Anbau Bettenhaus II - Altersmedizin

Planart:	Detail
Planbezeichnung:	Attikaabdeckung

Datum: 21.08.2026	gez.: FR
Projektnummer: 2512	Maßstab: 1:5
Plannummer: 5-D-04-01	Index-Status: A-

Attikaabdeckung

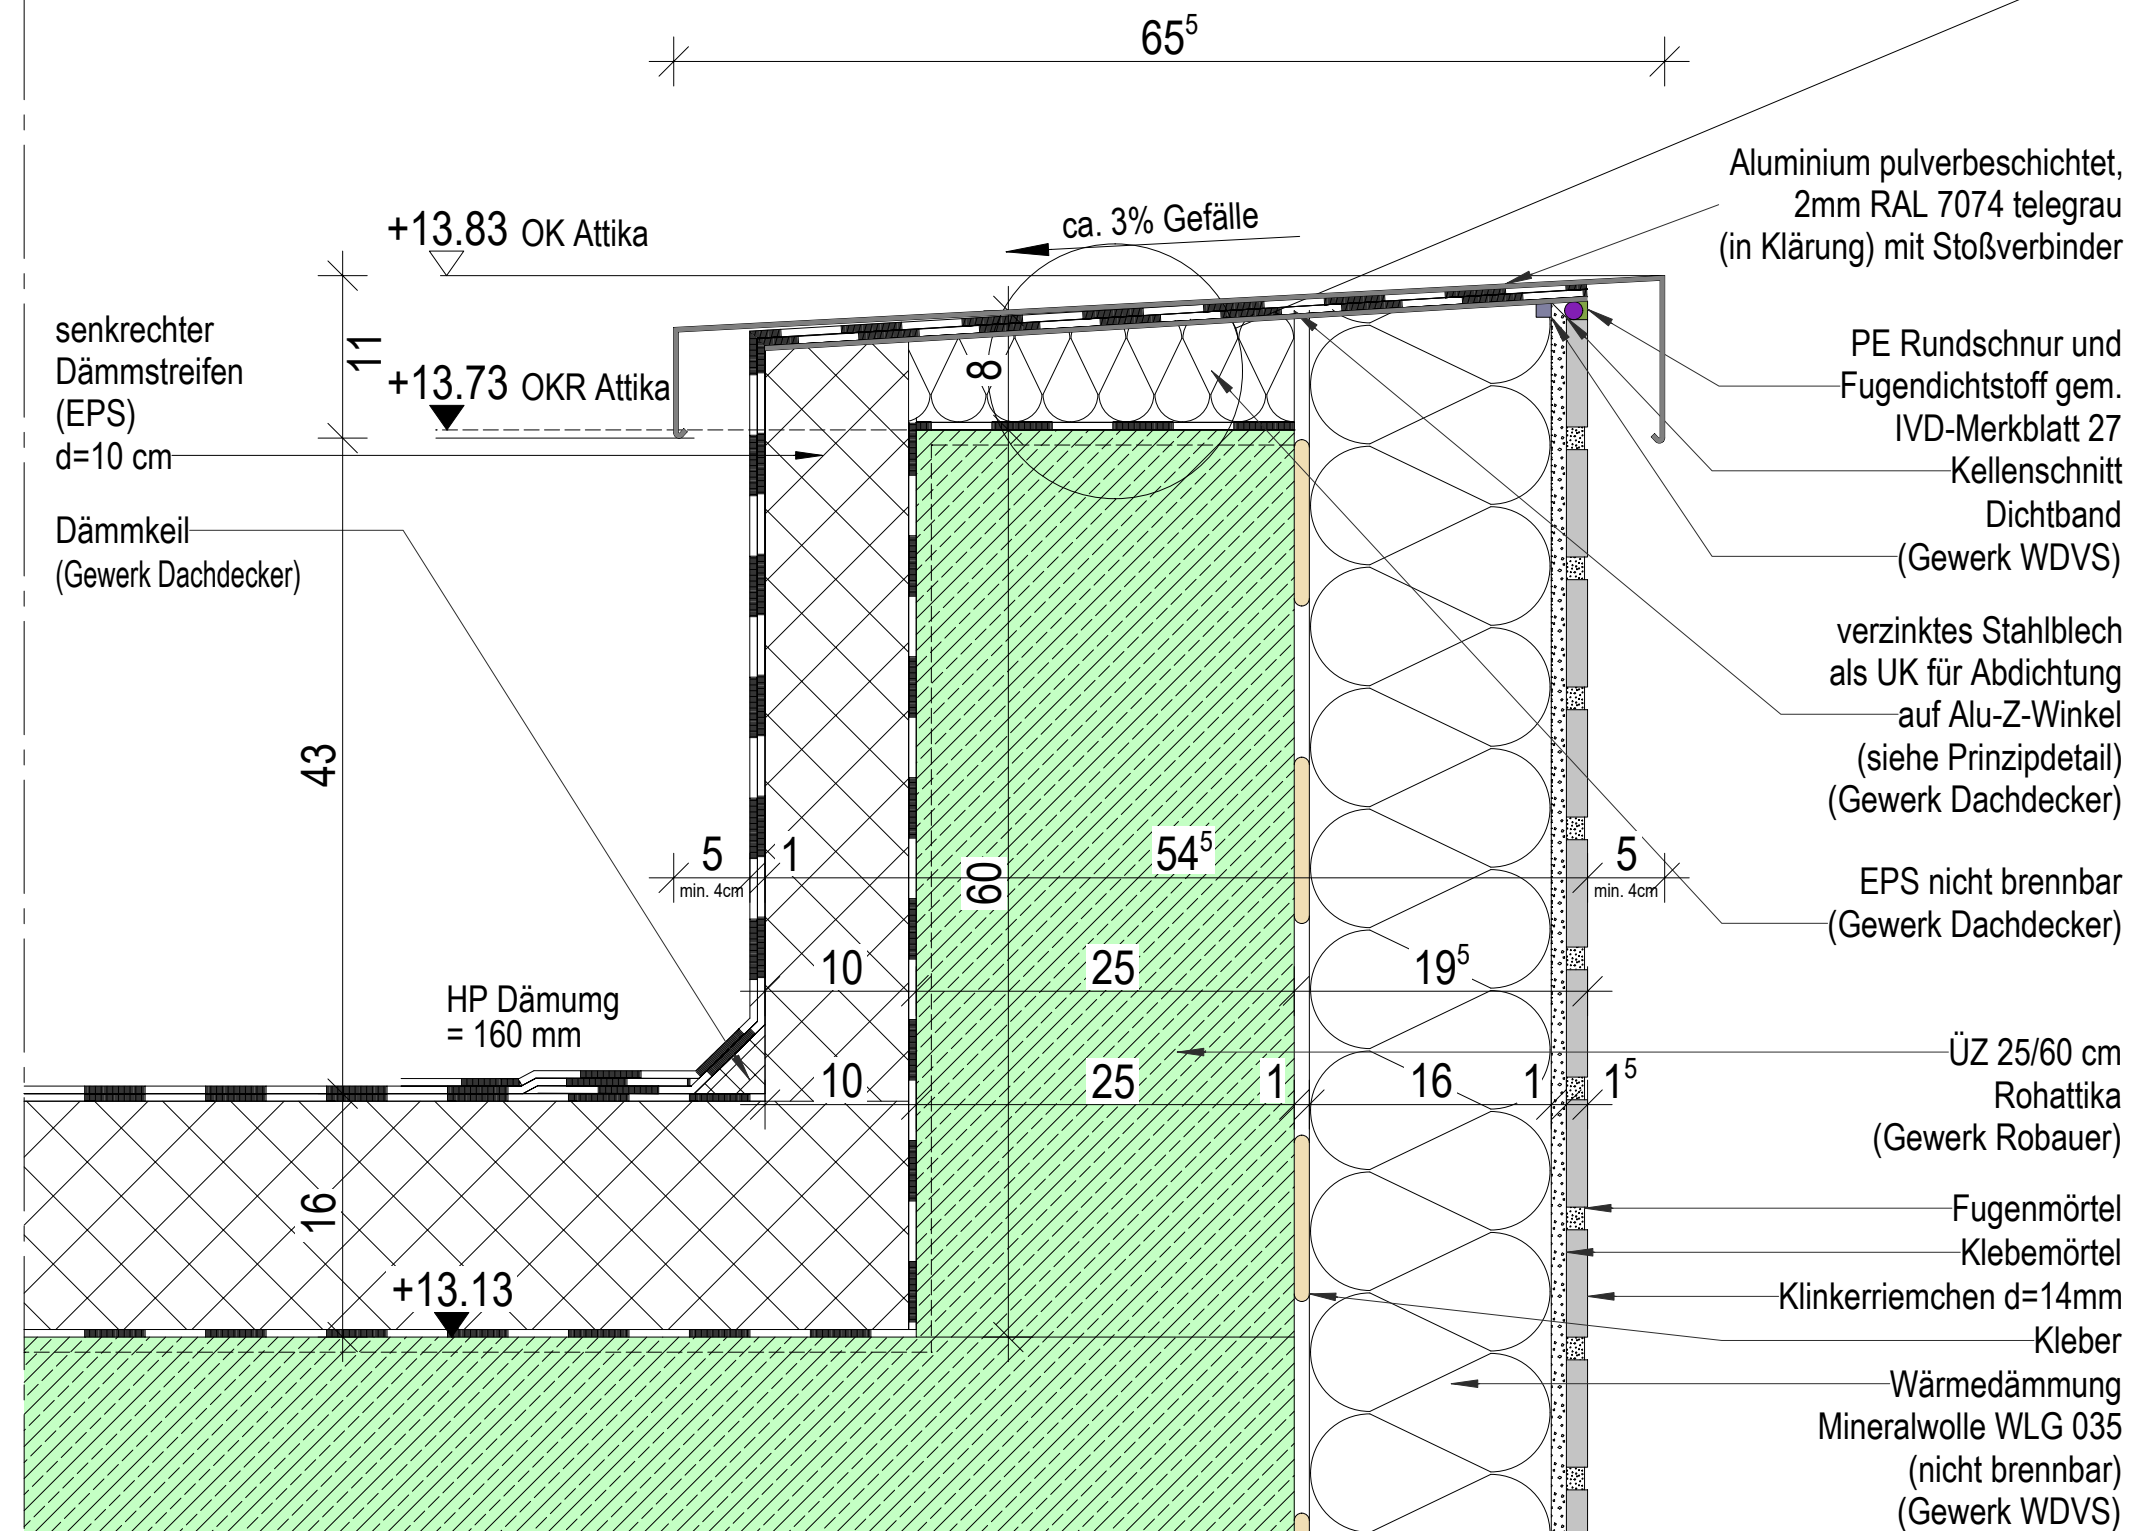
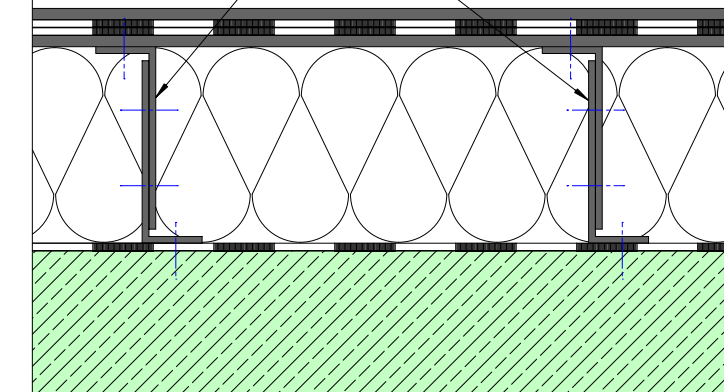
A	01.09.2026	FR	harte Bedachung in Solar-Gründach geändert, Dämmung angepasst, Farbe Attikablech geändert
INDEX	DATUM	GEZ .	ÄNDERUNG

Solar-Gründachaufbau
mit Retentionsboxen und extensiver Begrünung
-Oberlage: Elastomerbitumen-Schweißbahn
-Wärmedämmung, EPS, 035 DAA dh, d=165mm,
0° Gefälle, werkseitig belegt mit
Elastomerbitumen-Schweißbahn,
-Dampfsperr- und Ausgleichsbahn, sd >1.500m
-Bitumenvoranstrich
-Stb.-Decke
